ふくしま おおざそう
福島県 福島市 大笹生小学校校区 (通学路交通安全プログラム点検 要対策箇所)

福島県 福島市 笹谷小学校校区① (通学路交通安全プログラム点検 要対策箇所)

福島県 福島市 吉井田小学校校区 (通学路交通安全プログラム点検 要対策箇所)

福島県 福島市 荒井小学校校区① (通学路交通安全プログラム点検 要対策箇所)

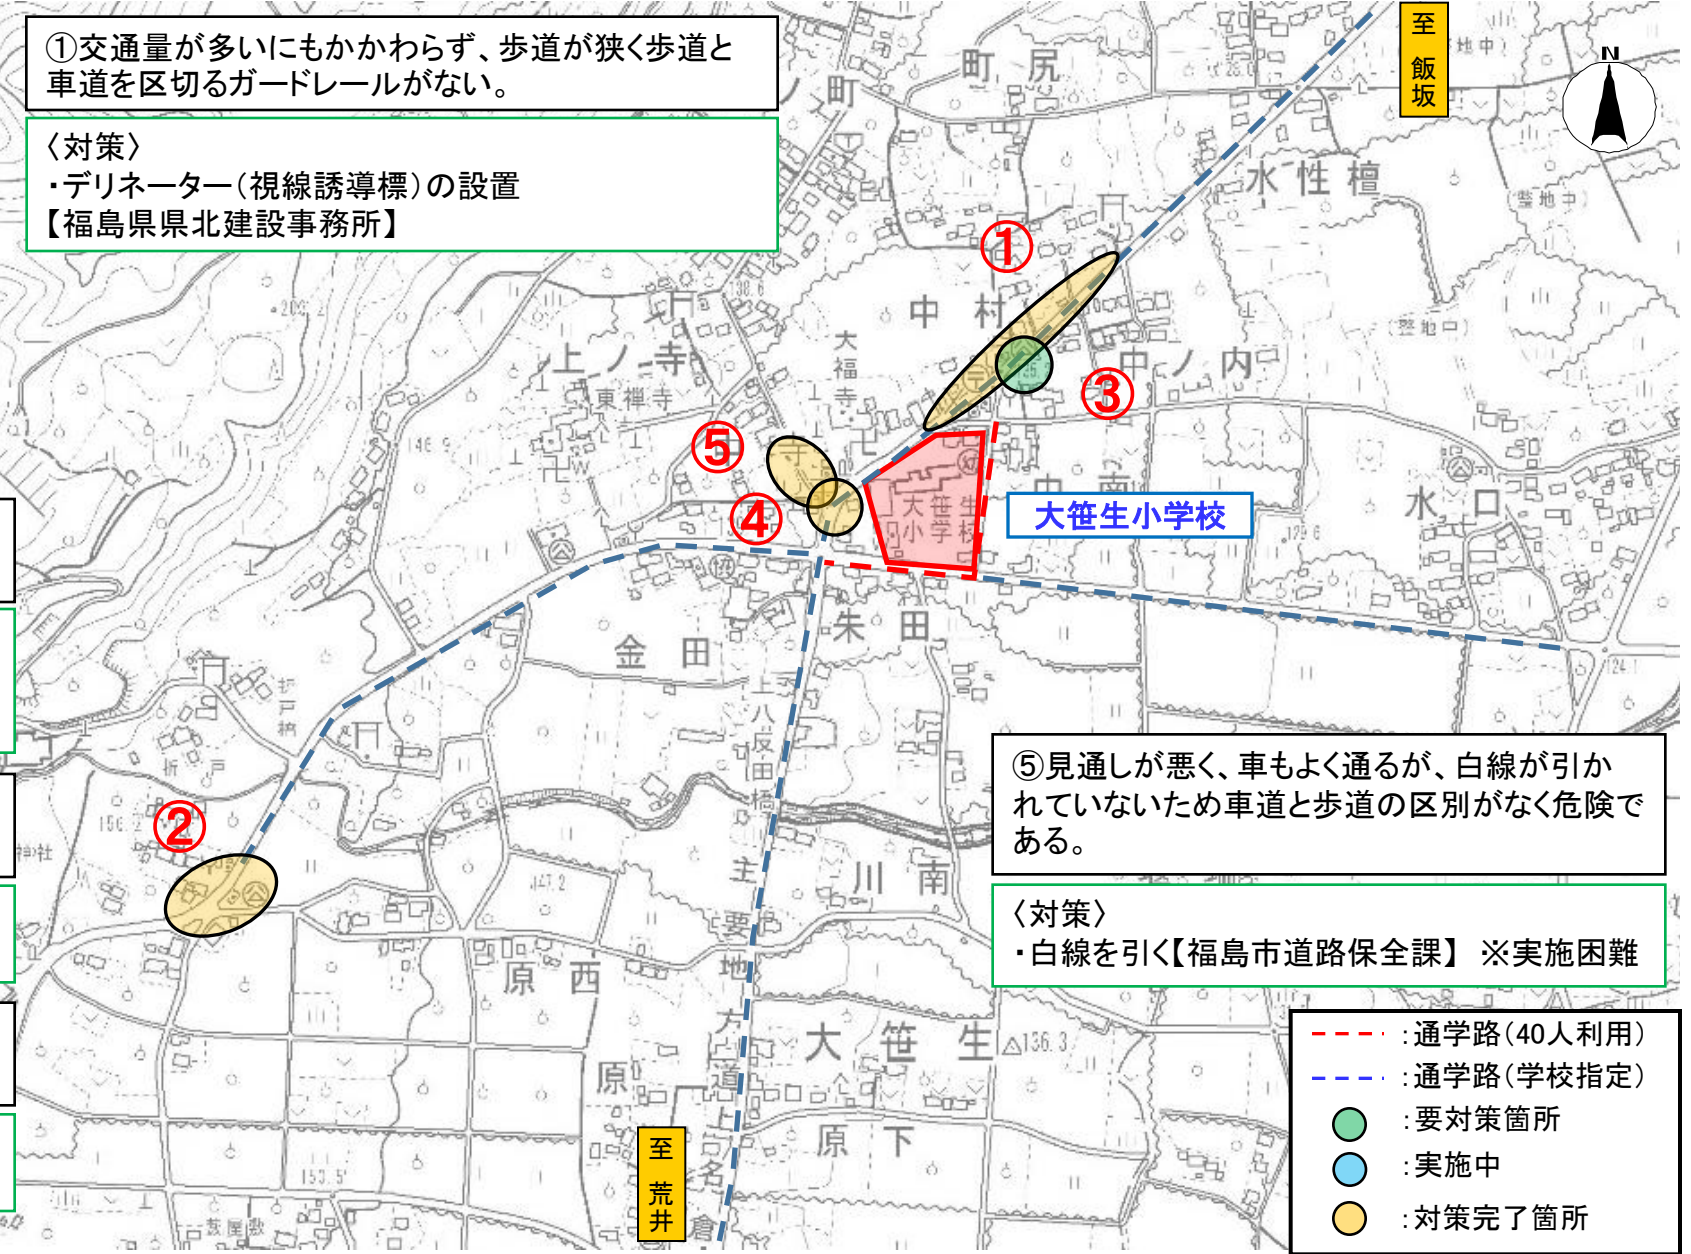
①交通量が多いにもかかわらず、歩道が狭く歩道と車道を区切るガードレールがない。

②カーブが見通しが悪い県道を横断するのに、横断歩道が設置されていない。

③交通量が多いにもかかわらず、歩道が狭く、歩道と車道区切るガードレールがない。

④カーブで見通しの悪い県道を横断するのに、横断歩道が設置されていない。

⑤見通しが悪く、車もよく通るが、白線が引かれていないため車道と歩道の区別がなく危険である。

〈対策〉
 ・デリネーター(視線誘導標)の設置
【福島県県北建設事務所】

〈対策〉
 ・速度違反取締の強化【福島北警察署】
 ・通学の指導【小学校】

〈対策〉
 ・歩道の縞鋼板補修【県北建設事務所】

〈対策〉
 ・登校指導の継続【学校】

〈対策〉
 ・白線を引く【福島市道路保全課】 ※実施困難

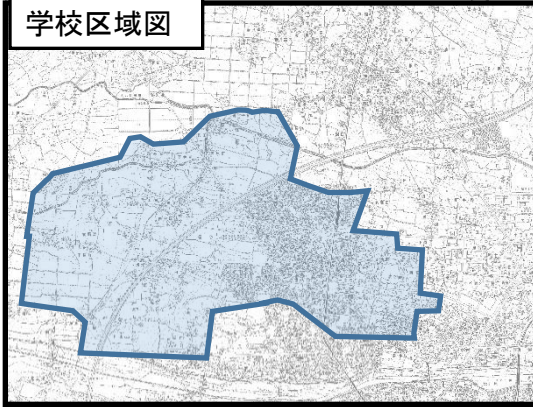
② 交通量が多いが、歩道に縁石がない。

④ 交通量が多く、スピードを出す車が多い。

⑤ 交通量が多く、スピードを出す車が多い。

① 横断歩道はあるが、交通量が多く危険である。

③ 道路が良くなり、交通量が増えスピードを出す車も増えた。

- ・デリネーター(視線誘導標)、ラバーポールの設置検討【福島県県北建設事務所】

- ・路側帯のカラー化【福島市道路保全課】

- ・交差点のカラー化【福島市道路保全課】

- ・信号機の設置を検討【福島北警察署】
- ※実施困難
- ・通学路変更の検討【小学校】

- ・ラバーポールの設置検討【福島市道路保全課】

福島県 福島市 笹谷小学校校区②

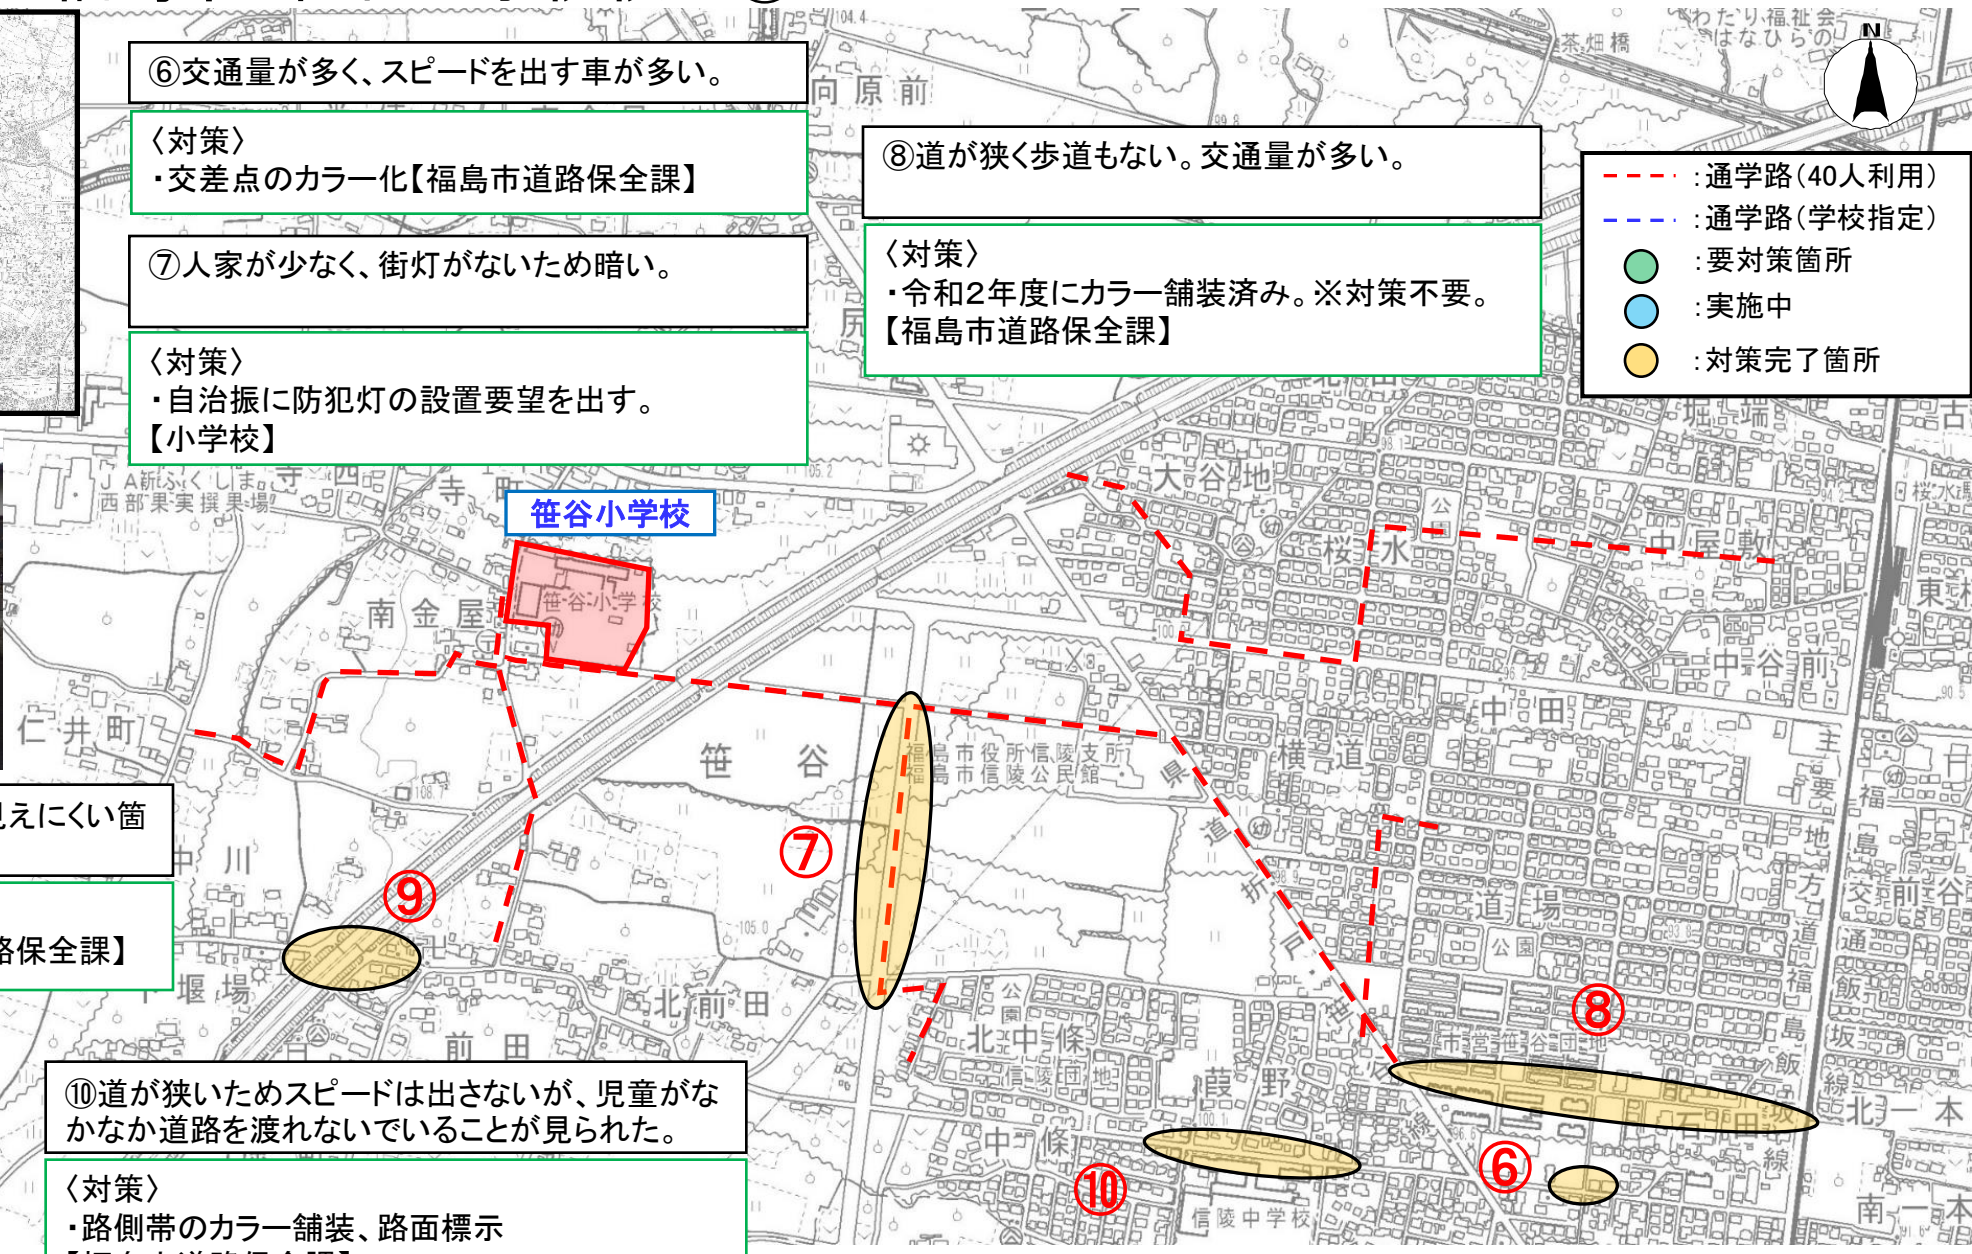
⑥交通量が多く、スピードを出す車が多い。

⑦人家が少なく、街灯がないため暗い。

⑧道が狭く歩道もない。交通量が多い。

⑨段差が大きく対向車や歩行者が見えにくい箇所がある。

⑩道が狭いためスピードは出さないが、児童がなかなか道路を渡れないで見られた。

〈対策〉
・交差点のカラー化【福島市道路保全課】

〈対策〉
・自治振に防犯灯の設置要望を出す。
【小学校】

〈対策〉
・令和2年度にカラー舗装済み。※対策不要。
【福島市道路保全課】

〈対策〉
・交差点のカラー舗装化【福島市道路保全課】

〈対策〉
・路側帯のカラー舗装、路面標示
【福島市道路保全課】

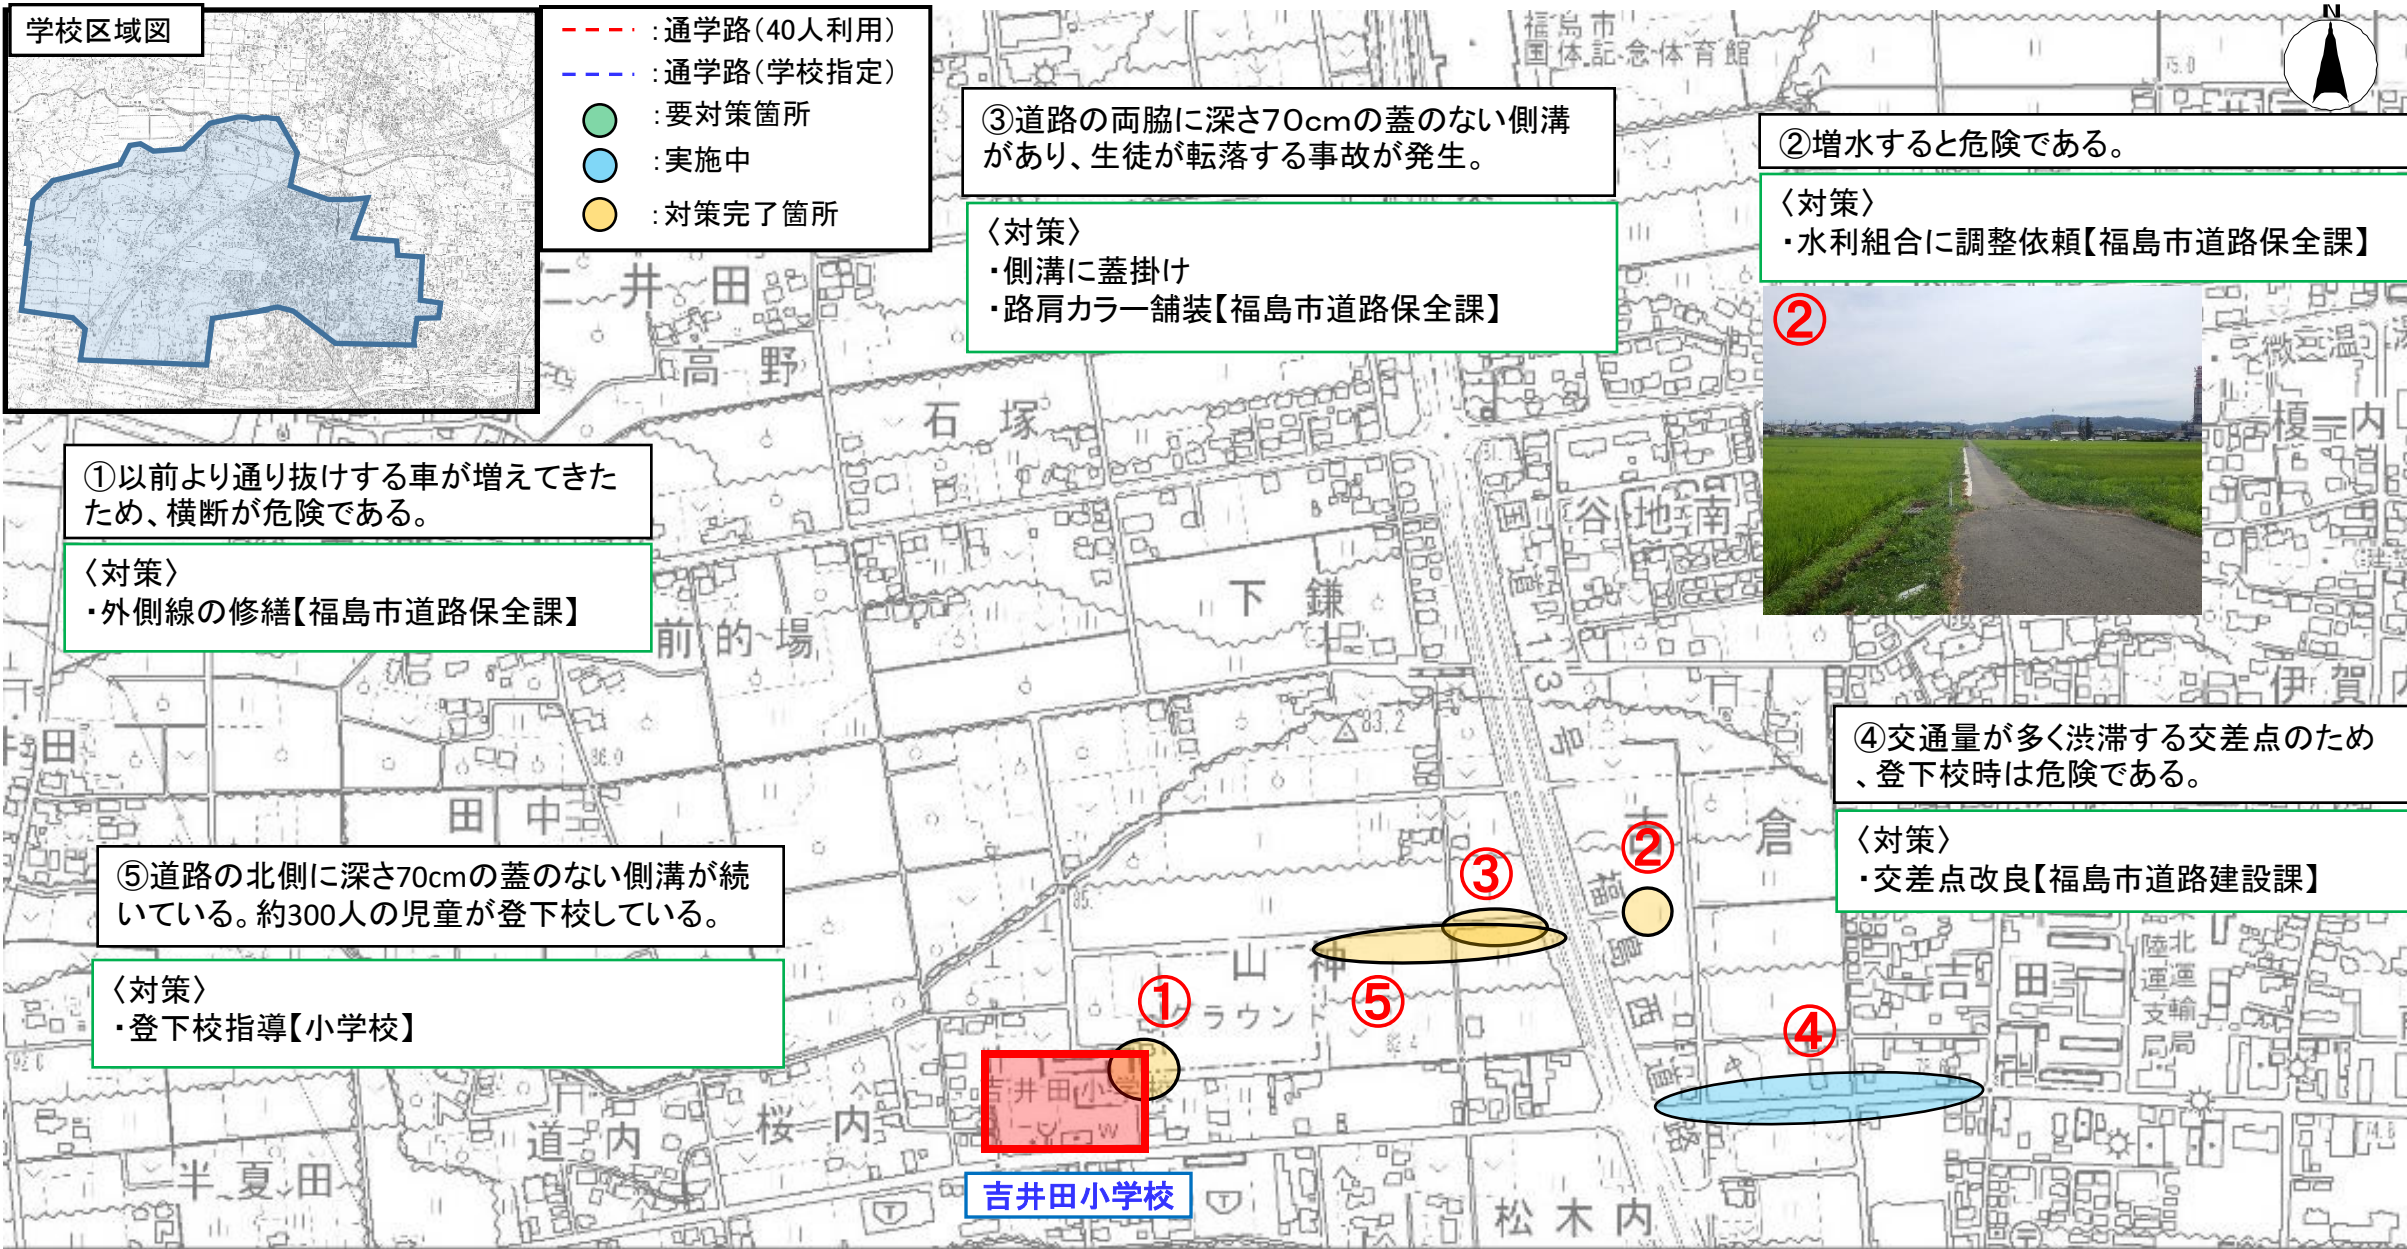
③道路の両脇に深さ70cmの蓋のない側溝があり、生徒が転落する事故が発生。

②増水すると危険である。

①以前より通り抜ける車が増えてきたため、横断が危険である。

④交通量が多く渋滞する交差点のため、登下校時は危険である。

⑤道路の北側に深さ70cmの蓋のない側溝が続いている。約300人の児童が登下校している。

- ・側溝に蓋掛け
- ・路肩カラー舗装【福島市道路保全課】

- ・水利組合に調整依頼【福島市道路保全課】

- ・外側線の修繕【福島市道路保全課】

- ・交差点改良【福島市道路建設課】

- ・登下校指導【小学校】

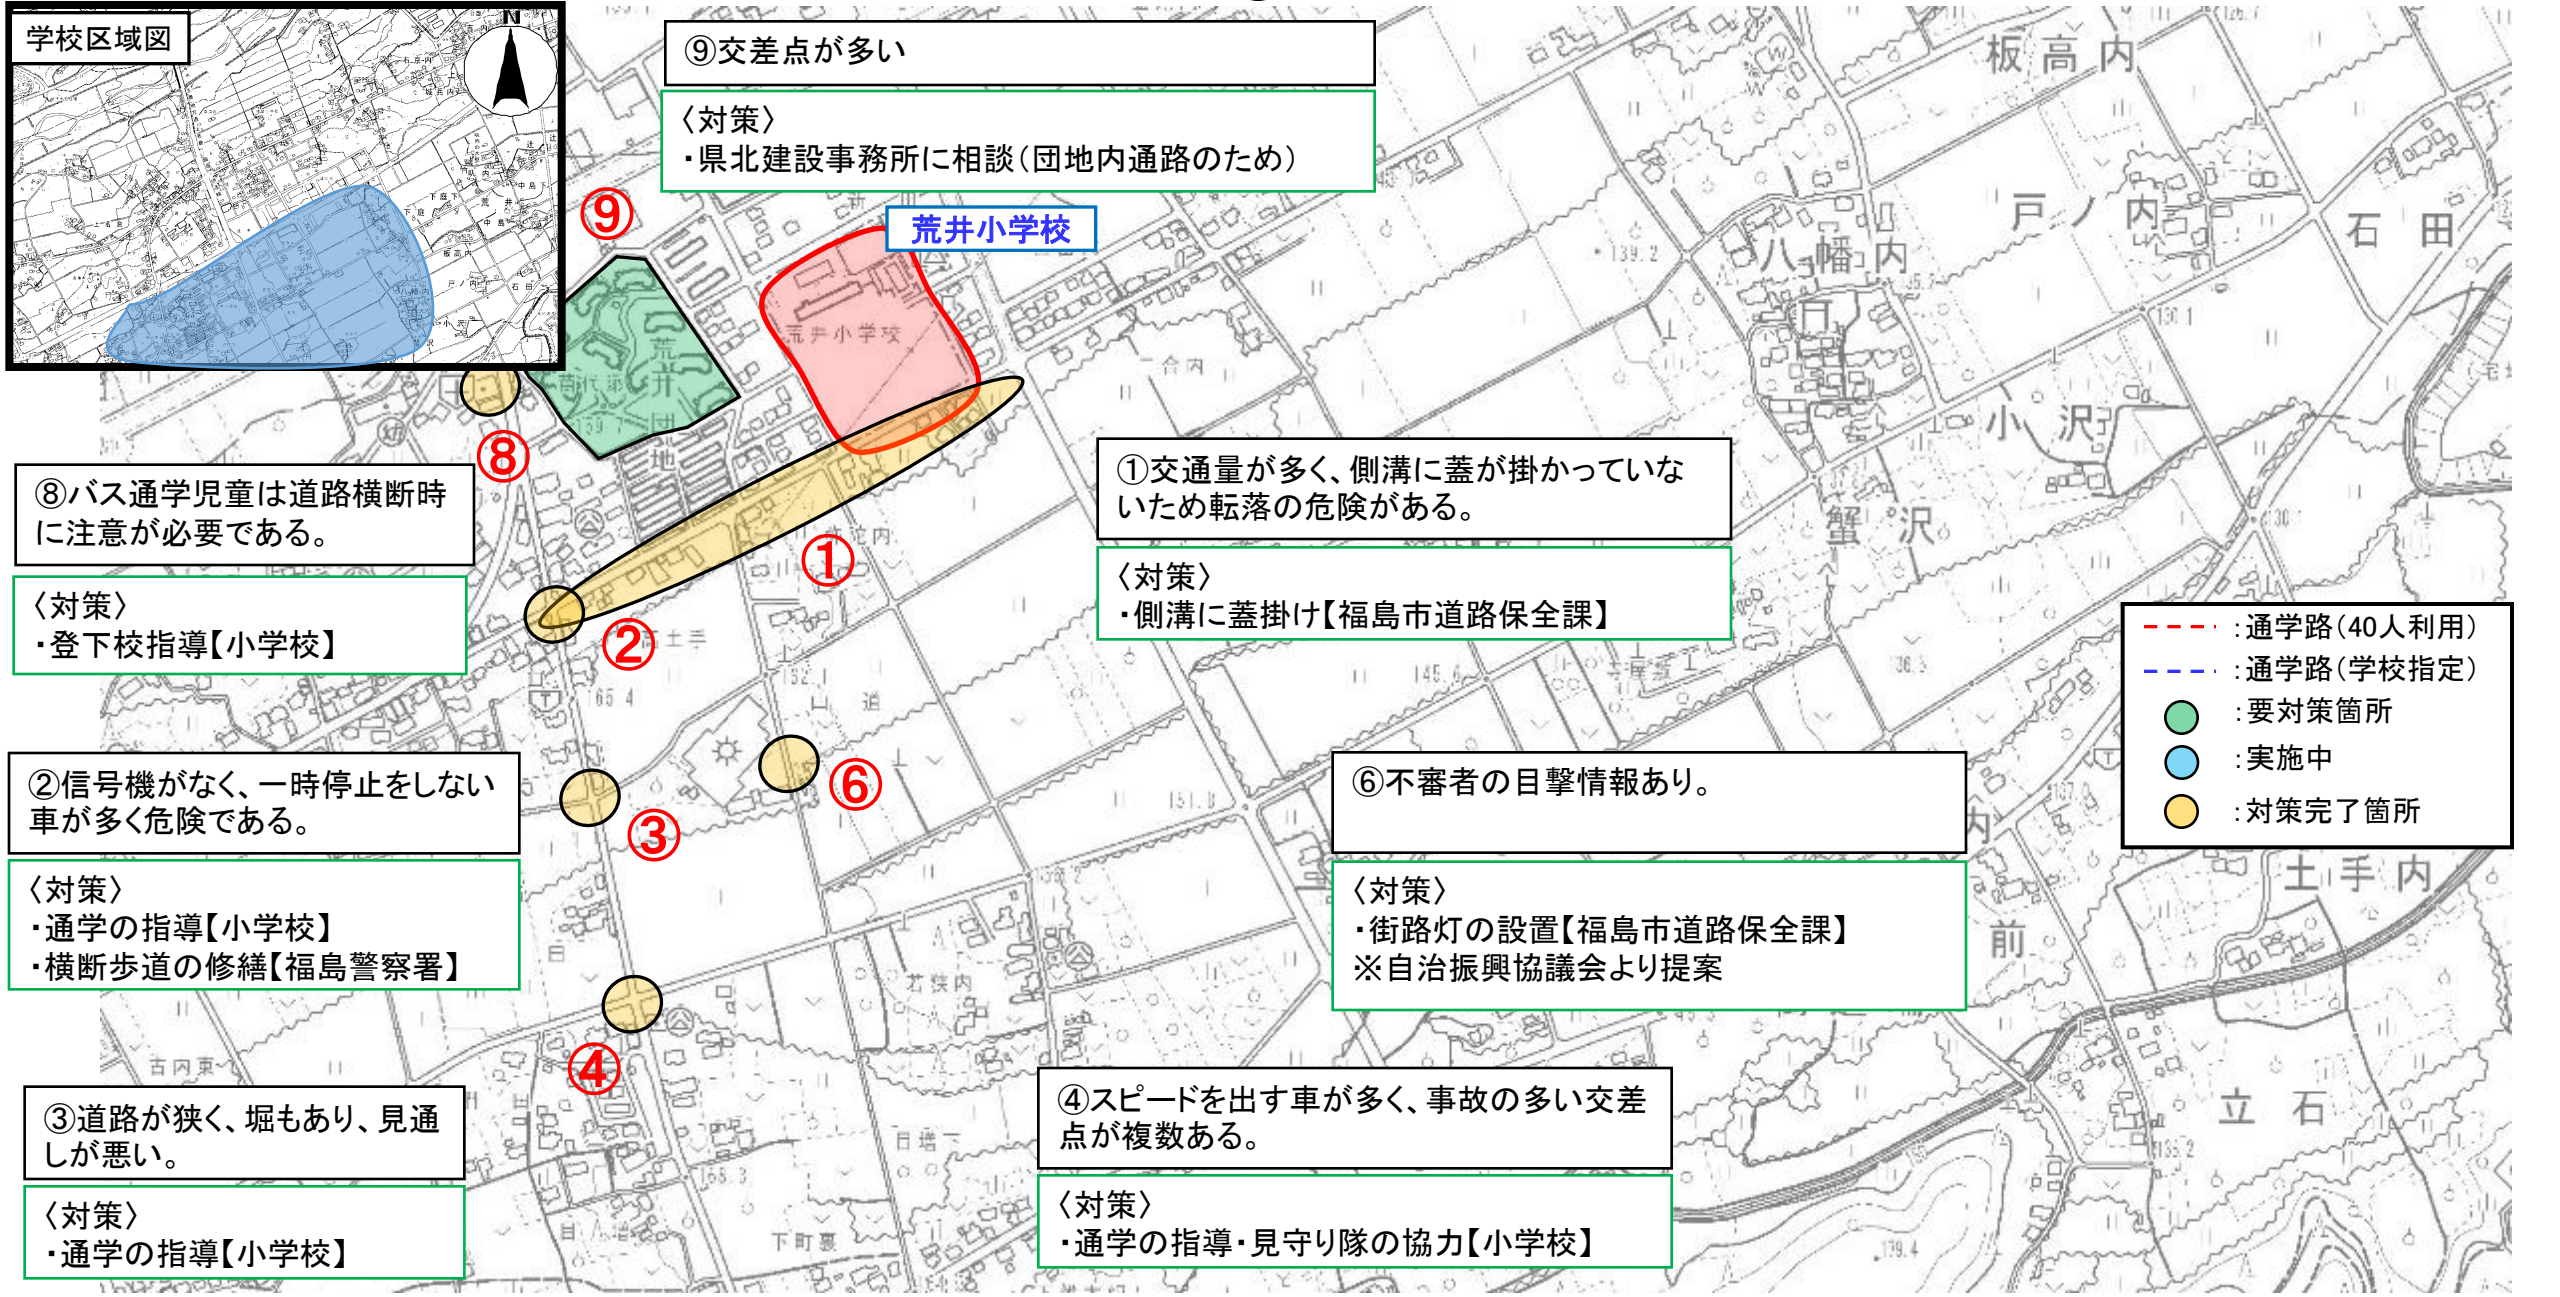
⑨交差点が多い
 <対策>
 ・県北建設事務所に相談(団地内通路のため)

①交通量が多く、側溝に蓋が掛かっていないため転落の危険がある。
 <対策>
 ・側溝に蓋掛け【福島市道路保全課】

⑧バス通学児童は道路横断時に注意が必要である。
 <対策>
 ・登下校指導【小学校】

②信号機がなく、一時停止をしない車が多く危険である。
 <対策>
 ・通学の指導【小学校】
 ・横断歩道の修繕【福島警察署】

⑥不審者の目撃情報あり。
 <対策>
 ・街路灯の設置【福島市道路保全課】
 ※自治振興協議会より提案

③道路が狭く、堀もあり、見通しが悪い。
 <対策>
 ・通学の指導【小学校】

④スピードを出す車が多く、事故の多い交差点が複数ある。
 <対策>
 ・通学の指導・見守り隊の協力【小学校】
